改善箇所説明図

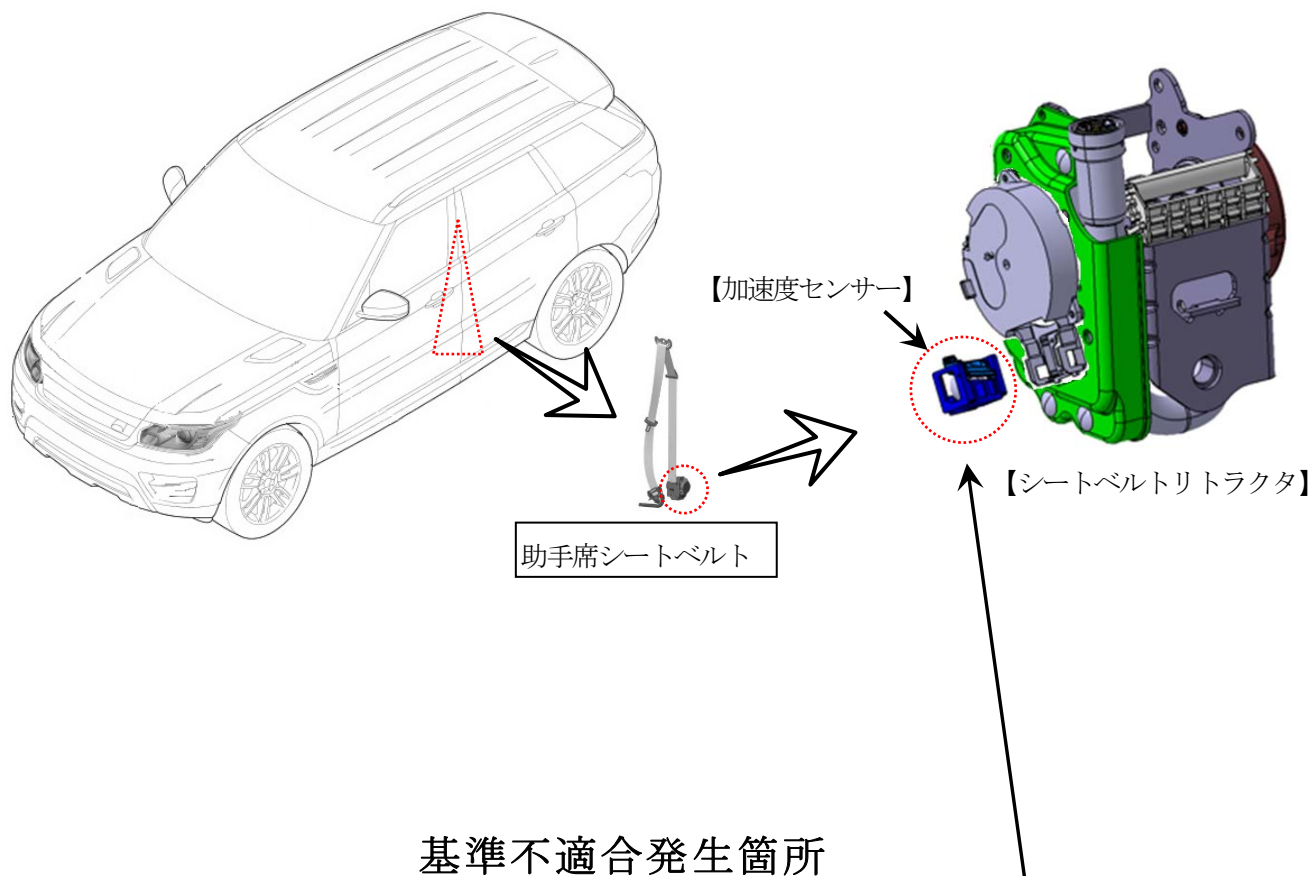
基準不適合発生箇所

助手席シートベルトにおいて、シートベルトリトラクタ（ベルト巻取り装置）の製造が不適切なため、急ブレーキ時等にシートベルトが固定されないことがある。そのため、衝突時に乗員を拘束できず、最悪の場合、乗員が過度の傷害を負うおそれがある。

改善の内容

全車両、助手席シートベルトを良品に交換する。

識別：

助手席ドアチェックアームのボディ上側取付けボルトに白ペイントを塗布する。
